Carta Manifesto – pela proteção do Forte de São Francisco Xavier

Recentemente, o Instituto dos Arquitetos do Brasil, entidade centenária dedicada à arquitetura e ao Urbanismo no Brasil, departamento do Estado do Espírito Santo, teve conhecimento por meio das mídias sociais do projeto “Casa Cor 2022 – Vista do Forte” e, através deste documento, vem cumprir seu papel constitucional de proteger o patrimônio cultural brasileiro.

O projeto propõe uma intervenção no Forte de São Francisco Xavier da Barra, no município de Vila Velha, no Espírito Santo, que, na análise técnica dos arquitetos deste instituto, causará danos ao patrimônio cultural.

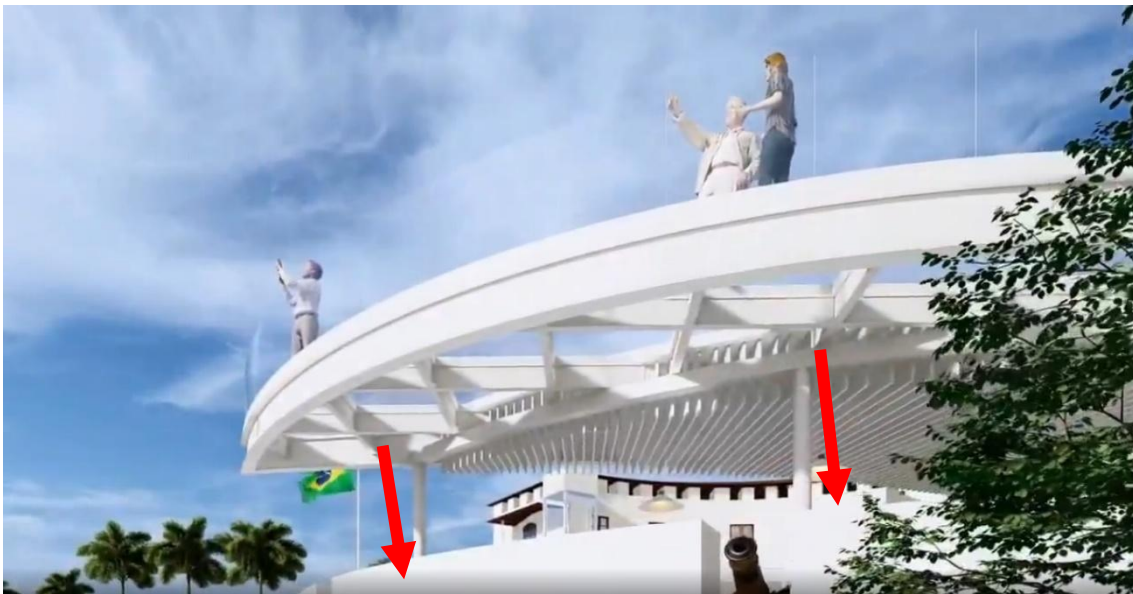
Na primeira imagem já é nítido como a estrutura proposta secciona a compreensão do edifício como um todo, alterando a imagem consolidada do bem. Além disso, o elemento proposto muda a escala da edificação, achatando a muralha dos canhões, projetando-se sobre ela e se impondo sobre ela, destacando-se na paisagem e interferindo na visibilidade do bem cultural que resulta ocultado pela estrutura proposta. Este novo elemento atrai o olhar do espectador para si e coloca em pano de fundo o mais importante elemento de um forte: sua muralha com seus canhões.
